## **COMITATO AMBIENTE E SALUTE TUSCIA**

RISPOSTE alle CONTRODEDUZIONI della SOCIETA' SKI 36 s.r.l rispetto alle Nostre Osservazioni all'impianto eolico "Gazzarola / Cazzarola":

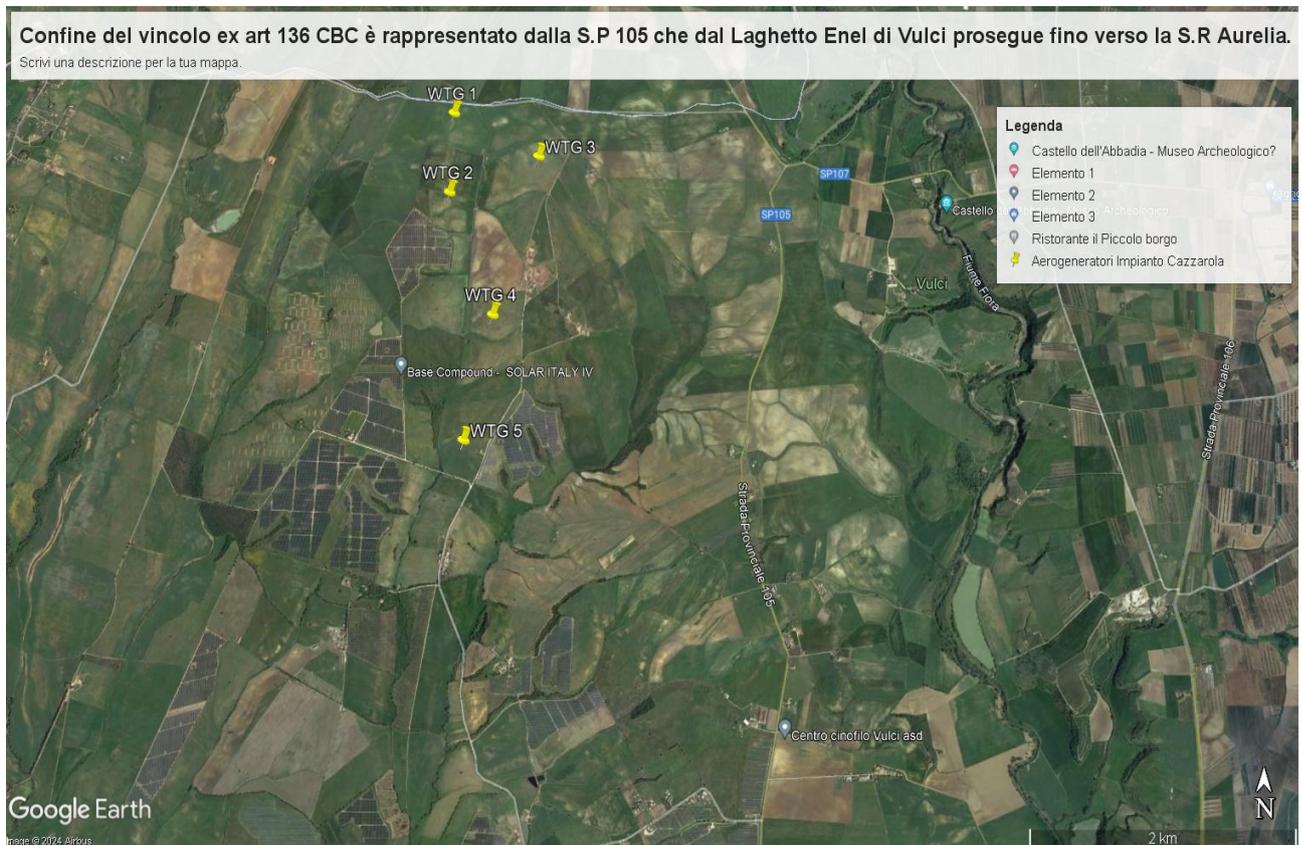
A riprova del vincolo di notevole interesse pubblico evidenziato dal PTPR Lazio si riporta un'immagine di *google earth* dove sono posizionati i 5 aerogeneratori

secondo le coordinate fornite dalla Proponente nel SIA e per le distanze di questi dal vincolo si confermano quelle già molto ben dettagliate nelle Osservazioni.

Quindi al contrario di quanto sostiene la proponente tutti e 5 gli aerogeneratori ricadono in area non idonea perché progettati nelle fasce di rispetto di un bene paesaggistico di notevole interesse pubblico.

## Analisi degli Impianti Eolici Esistenti e in Progetto

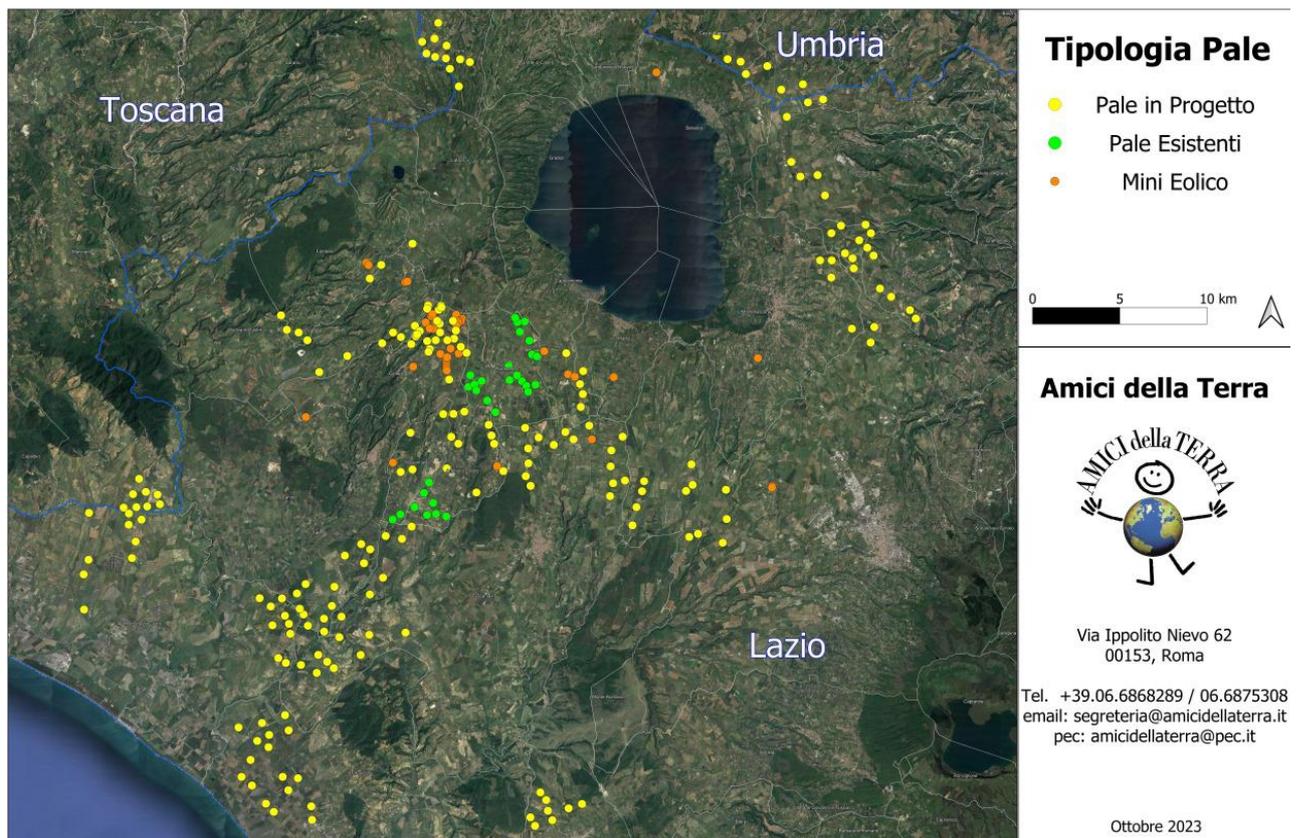
A sostegno di quanto affermato fino ad ora sugli impianti FER, e sul loro effetto cumulo sul paesaggio, sul territorio e sulle vocazioni economiche locali si riporta una mappa degli impianti eolici nella Tuscia che è più efficace di mille parole per illustrare la saturazione della Provincia di Viterbo anche da impianti eolici.
